平成29年度建築関係団体建築行政連絡協議会
提出議題

提出議題(1) 団体名:一般社団法人 高知県建築士事務所協会
【該当法令】	建築基準法第6条第1項 建築基準法施行規則第3条の2
【議題】	確認申請後の建物の移動について
【要旨】	軽微な変更の範囲はどのくらいですか。 (松山市は、500mmまで軽微な変更で扱うとのことですが。)
【協議内容】	・基本的には計画変更対象であり、法適合が明らかな場合で通常生ずる施工誤差は許容範囲と考えられる。 参考資料① ・長崎県の場合は1.0m以内、鳥取県では設計及び施工上の誤差を許容範囲としている。(ERI)
【備考】	・明確な数値の提示はいただけなかった。何れも関係規定に適合することは必須

廊下断面図

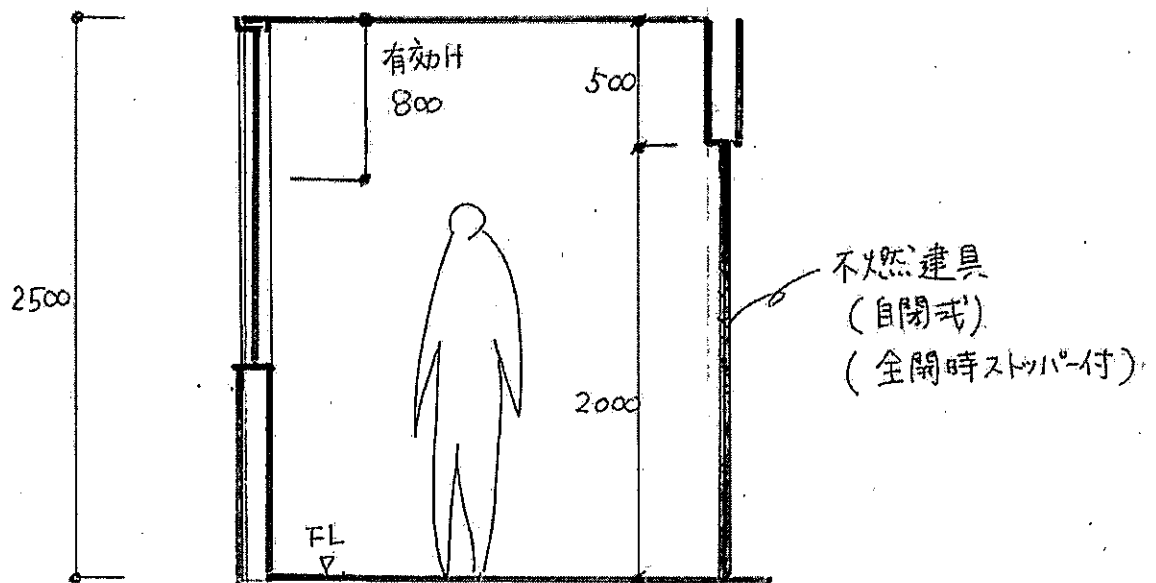
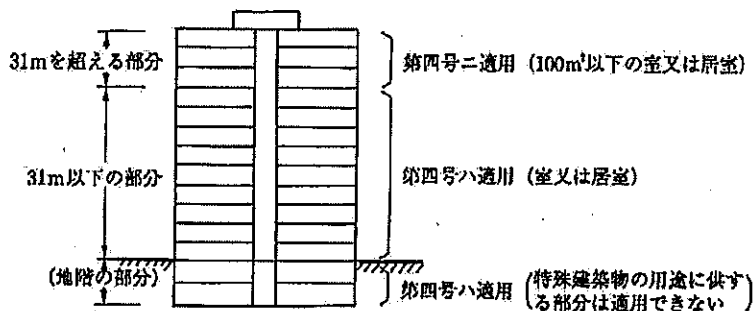
提出議題(3) 団体名:一般社団法人 高知県建築士事務所協会
【該当法令】	建築基準法第35条 建築基準法施行令第126条の2、第126条の3 平12建告1436号第四号ニ(2)
【議題】	防煙区画・排煙告示の適用について
【要旨】	①廊下等の防煙区画について 不燃の垂れ壁がH=500mmあれば、防煙区画が成立するため垂れ壁の下部が木製建具であっても有効排煙高さをH=800mmで計算して宜しいでしょうか。 (別添①参照) ②廊下等の防煙区画について ①の木製建具がNGの場合、不燃の垂れ壁H=500mm+自閉式の不燃製引き戸の場合は有効排煙高さをH=800mmで計算して宜しいでしょうか。(別添②参照) ※病室あるいは特養の居室出入口等は、常時閉鎖の扉は不適当な為、全開時ストッパー付の引き戸を使用する。 ③廊下の排煙告示適用について A) 避難安全検証法の適用対象建築物については廊下を「室」扱いとし、 平12建告1436号第四号ニ (2)(100㎡以下で防煙区画した室は排煙免除)を適用して宜しいでしょうか。 B) A)が良い場合、避難安全検証法の適用対象外建築物の病院等についても 同様に平12建告1436号第四号ニ (2)(100㎡以下で防煙区画した室は排煙免除)を適用して宜しいでしょうか。 (別添③参照)
【協議内容】	・別添①の場合の有効排煙は、木製建具上部の垂れ壁の仕様が防煙垂れ壁の基準をみたせば、500が認められる。 ・別添②の様に不燃建具がある場合は有効排煙は800として良い。 ・上記不燃建具の全開時のストッパー付は認められない。 ・③の廊下等の防煙区画については (高知県・ERI) A) 良い。 B) 良い。ただし、防火避難規定の解説の通り、排煙設備の設置が望ましい。)) (高知市) A) 原則不可。ただし、局部的(小規模)のもので、 避難上支障がない場合は、可としている。 B) 不可。
【備考】

図4-24 屋外階段に設ける開口部の不適切な例

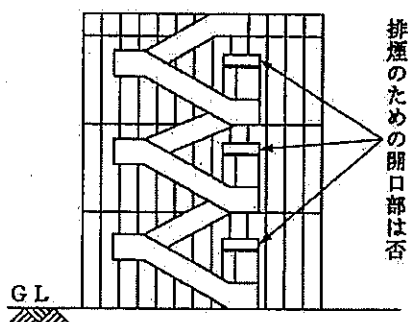
提出議題(4) 団体名:一般社団法人 高知県建築士事務所協会
【該当法令】	建築基準法第35条 建築基準法施行令第126条の3第1項
【議題】	屋外階段の出入口の排煙について
【要旨】	「建築設備設計・施工上の運用指針」より、屋外階段出入り口上部(欄間部)には排煙の為の開口部を設置することが望ましくないとする。(別添④参照) しかし、やむを得ない場合は排煙の為の開口部を設置して宜しいでしょうか。
【協議内容】	・設置できません。(高知県) ・2013年設備の運用指針では“設けるべきではない”との表現となっており、一般的には、避けるべきものだと判断している。ただし、令第112条第9項(竪穴区画)、令第123条第2項(屋外避難階段)に該当しない場合でやむを得ないものは、設置可能。(高知市) ・屋外避難階段や竪穴区画の場合は設置不可で、単なる直通階段の場合は設置可。(ERI)
【備考】

[別棟扱いについて]

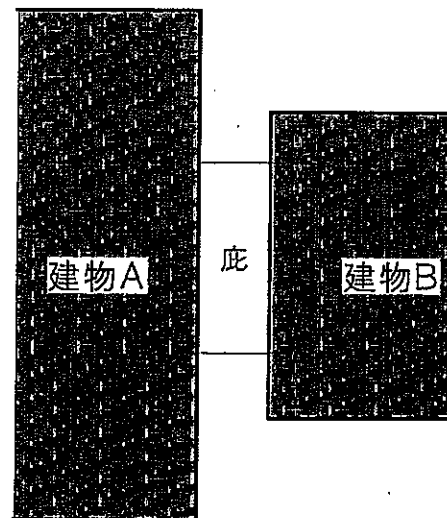
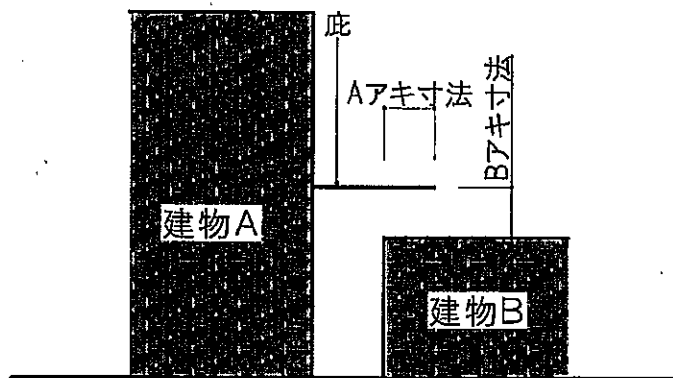
提出議題(6) 団体名:一般社団法人 高知県建築士事務所協会
【該当法令】	建築基準法第6条 建築基準法施行令第1条第一号
【議題】	別棟扱いについて
【要旨】	別棟とする場合の別添⑥のA,B空き寸法は、いくらにすれば宜しいでしょうか。
【協議内容】	・A寸法の規定はなく、B寸法及び建物間の間隔が500mm以上で防火避難上の別棟と扱っている建物間の行き来がなく、かつ、庇下部に用途が発生していない場合は、これらの寸法に関わらず別棟と判断している。(高知県) ・具体的には個別判断となるが、目安として建築物相互間を500mm以上離れ、Bが500mm以上かつA以上の場合は、別棟と扱う。(高知市) ・防火避難規定が適用されない住宅が業務対象であり、離隔距離については言及していない。(技術公社)
【備考】

7

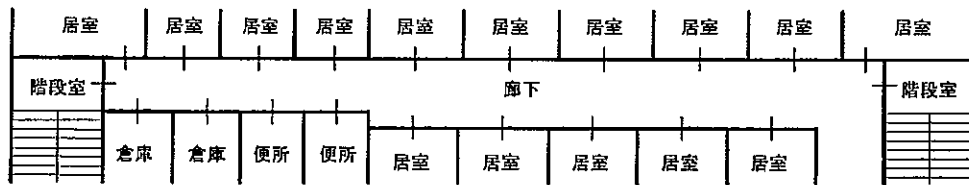
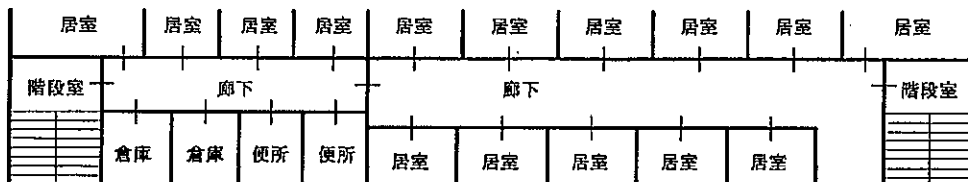
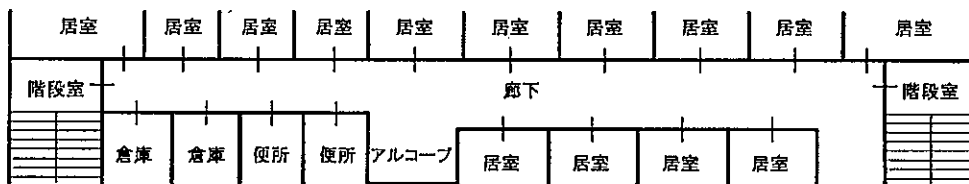
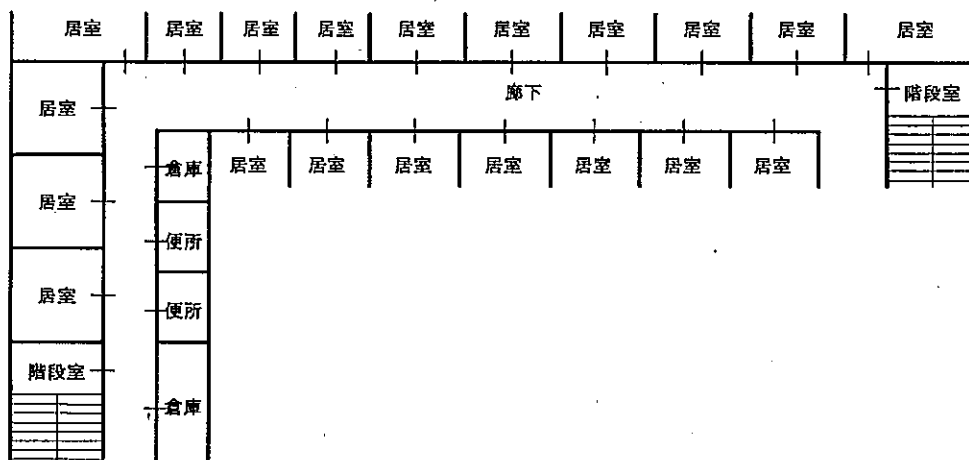
提出議題(7) 団体名:一般社団法人 高知県建築士事務所協会
【該当法令】	建築基準法第35条 建築基準法施行令第119条 建築基準法施行令第121条
【議題】	2つ目の避難階段がある中廊下と片廊下について
【要旨】	別添⑦について A) 直線の廊下手前2/3が両側居室、奥の避難階段側廊下1/3が片側居室の場合の廊下について、奥の避難階段まで両側居室扱いの廊下幅となりますでしょうか。 B) 上記の奥の避難階段側廊下1/3と手前2/3との境に扉があった場合は、どのようになりますでしょうか。 C) その境にアルコーブ等少し広い空間になっている場合は、どのようになりますでしょうか。 D) 直角に曲がった廊下になっていた場合は、どのようになりますでしょうか。
【協議内容】	・A～Dともに片側にしか居室がない場合でも、両側居室の幅が望ましいが、その他の廊下における場合の幅でも支障ありません。(高知県・高知市) ・両側居室部分の避難経路(歩行距離の適用がかかる部分)には、両側居室の廊下幅が必要と考えます。また、B)については 廊下を分断する建具の幅は、求められる廊下幅以上とする必要があると考えます。(ERI)
【備考】
